ESTUDIO DE IMPACTO AMBIENTAL CATEGORIA I

CONSTRUCCIÓN DE RESTAURANTE Y ESTACIÓN DE COMBUSTIBLE.

**CORREGIMIENTO DE PUEBLOS UNIDOS, DISTRITO DE
AGUADULCE PROVINCIA DE COCLÉ**

Por este medio tengo a bien dar respuesta a las observaciones establecidas en la nota aclaratoria No DRCC-695-2022-2022, del 30 de mayo de 2022, en referencia al proyecto denominado "**CONSTRUCCIÓN DE RESTAURANTE Y ESTACIÓN DE COMBUSTIBLE**", a desarrollarse en el sector de La Salitrosa, corregimiento de Pueblos Unidos, distrito de Aguadulce, provincia de Coclé.

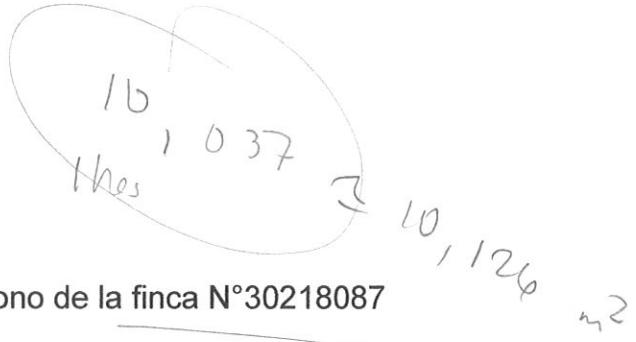
- c. Aclar el área a utilizar del Folio Real N° 30218087, y presentar las coordenadas (DATUM WGS84) que conforman el polígono a utilizar para el desarrollo del proyecto.

Segunda Etapa:

Coordenadas del polígono utilizado en la segunda etapa.

R- El área a utilizar se estableció en el punto anterior y las coordenadas del polígono utilizado en la primera etapa son:

5- 907790.42 N; 541630.22 E

6- 907828.43 N; 541663.62 E

7- 907783.38 N; 541516.91 E

8- 907868.86 N; 541584.29 E

9- 907731.59 N; 541586.30 E
